COMMUNE DE TAUTAVEL

**Avis sur les mesures de protection à mettre en œuvre
et la disponibilité de l'eau du forage devant alimenter
le domaine viticole « Mas de la Devèze »**

RAPPORT COMPLEMENTAIRE

NOM DU CAPTAGE :	FORAGE DU MAS DE LA DEVEZE
COMMUNE D'IMPLANTATION :	TAUTAVEL
INSTALLATIONS DESSERVIES :	CAVE VINICOLE ET GITES
MAITRE D'OUVRAGE :	MME NATHALIE HUGUES
MAITRE D'OEUVRE :	
BUREAU D'ETUDES :	
HYDROGEOLOGUE AGREE :	JEAN-LOUIS LENOBLE
DATE DU RAPPORT :	04 AOUT 2014

Figure n° 2 : plan de situation cadastrale du forage du Mas de la Devèze
(Situations approchées à confirmer par un géomètre agréé)

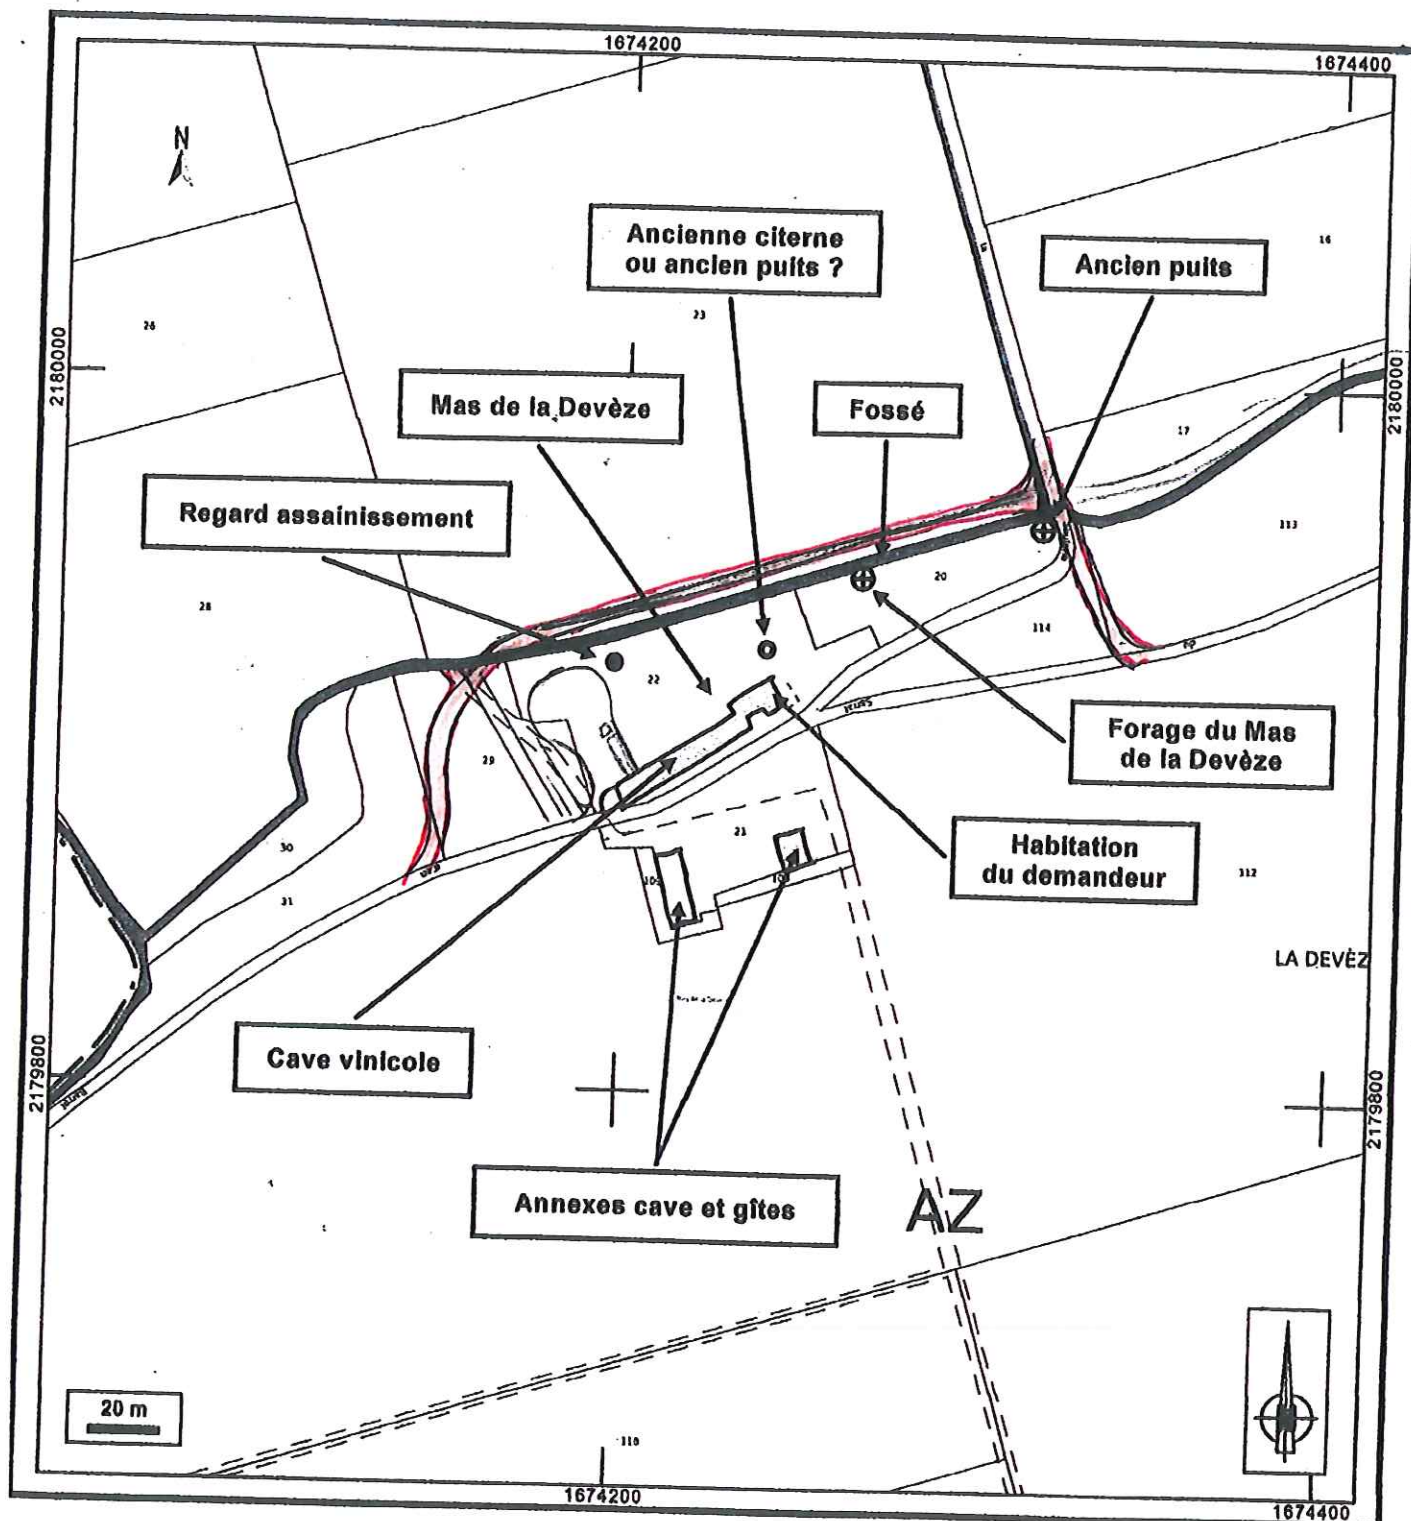
Il nous a été, par la suite, le 31/03/14, transmis un schéma du tracé de la nouvelle piste, voir **annexe 2** ; tracé différent de celui indiqué dans le rapport de visite de l'ARS du 23/09/13.

Le compte-rendu de visite du 23/09/13 de l'ARS indiquait l'intention de déplacer la piste passant devant le mas entre le forage et le fossé. Ceci remettait en cause les mesures de protection proposées dans notre rapport final du 08/07/13.

Par la suite, le 31/03/14, l'ARS nous a communiqué un schéma du tracé de la nouvelle piste, correspondant à un tracé différent, voir **annexe 2**.

La nouvelle piste, selon les informations communiquées par le pétitionnaire, empruntera un tracé situé en partie sur des parcelles ne lui appartenant pas, notamment le long de la rive droite du fossé au NW du forage.

Limites de la zone de protection immédiate : problème car la piste qui traverse actuellement le mas va être déplacée à proximité du forage (entre 1 m et 1,5 m). En conséquence la dalle devra avoir une dimension maxi de 1,5 m de rayon. Cette piste est très peu utilisée. Une clôture ou muret devra être mis en place pour protéger la tête de forage. Les limites de la zone de protection immédiate devront être revues (inutile de faire 6 m d'un côté si 1,5 m de l'autre).

Comme indiqué dans notre rapport final du 08/07/13, comme il s'agit d'un captage privé, l'étendue des zones de protection ne peut concerner que des parcelles appartenant au demandeur. **Nous ne sommes pas autorisés à proposer des mesures de protection pour les tronçons de piste situés sur des parcelles n'appartenant pas au demandeur, et notamment le long de la rive droite du fossé au NW du forage.**

Nous confirmons notre proposition de mesures de protection énoncée dans notre rapport final : *Etant donné la proximité de voies de circulation et d'aires de*

stationnement de véhicules à moteurs, tout déversement de produit susceptible de porter préjudice à la qualité des eaux (carburant, lubrifiant...) devra être immédiatement traité. L'A.R.S sera informée. La qualité de l'eau du forage devra alors être contrôlée.
